Ref. DCE : /2043-0684/02/2014-403PR (**corr. P. Y. LAMY**)
Ref. NOVA : 04/PFU/550464 (*corr. DS : O. ROUSSEAU, J. DOIGNIES*)
Ref. KCML : GM/BXL21733_675_PUN_Beurre_21
Bijlage : 1 dossier

Betreft : BRUSSEL. Boterstraat 21. Herbesteding, verbouwing en restauratie. Reconstructie winkelpui naar historisch model. Inrichting duplexwoning op de verdiepingen. Aanvraag van een unieke vergunning.

EENSLUIDEND ADVIES VAN DE KCML.

Voorgevel aan de Boterstraat
© urban.brussels

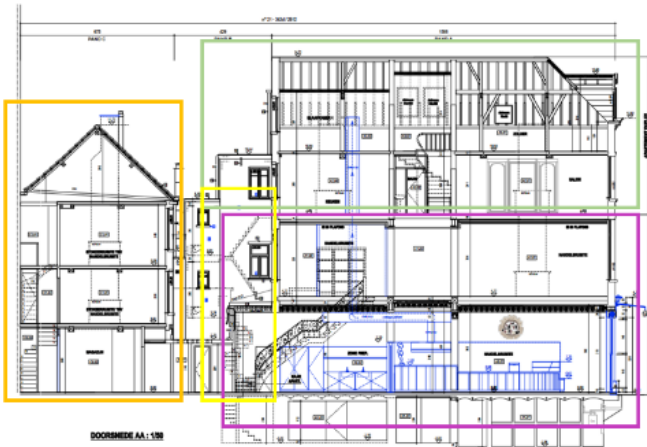
- De historische gevelbepleistering van de voorgevel zal alleen waar nodig worden afgekappt en opnieuw aangebracht worden (zoals de zone onder de kroonlijst). Na de plaatsing van de stelling moeten de af te kappen zones nauwkeurig in kaart worden gebracht.

- Zowel binnen als buiten moeten de nieuwe bepleisteringen op traditionele wijze worden uitgevoerd (geen hoekprofielen, gladde afwerking);
- In functie van de ondergrond (mineraal of niet), zal de beschildering van de gevels gebeuren met een silicaat- of een siloxaanverf. De technische fiche en een proefuitvoering moeten op voorhand aan de DCE ter goedkeuring worden voorgelegd.

Aanduiding van de geplande functies : horeca, duplexwoning, trap naar woning, opslagruimte handel – Snede uit het aanvraagdossier.

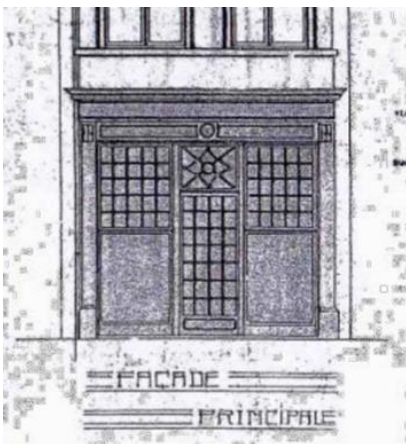
Algemeen genomen beoordeelt de KCML het project gunstig omdat het toelaat de waardevolle erfgoedelementen te behouden en te restaureren. Wat het nieuwe programma betreft, valt het te betreuren dat de woning op de verdiepingen geen afzonderlijke toegang krijgt. Gezien de configuratie van het pand en het perceel en rekening houdend met de beperkte breedte van de voor gevel (<4m50) lijkt dit echter moeilijk te bewerkstelligen, ook omdat de toegang lang achteren, via de Schapenboutsteeg, is verdwenen. De KCML dringt er wel op aan de duplexwoning effectief permanent bewoond zal worden en niet leeg blijft staan of voor andere doeleinden gebruikt wordt. De bestemming van het volledige achterhuis tot opslagruimte is weinig valoriserend. Het is daarenboven jammer dat niet van de gelegenheid gebruik wordt gemaakt om de koer gedeeltelijk vrij te maken en op te waarden. De KCML moedigt de eigenaar aan het initiatief te nemen om die aspecten op termijn eveneens te verbeteren.
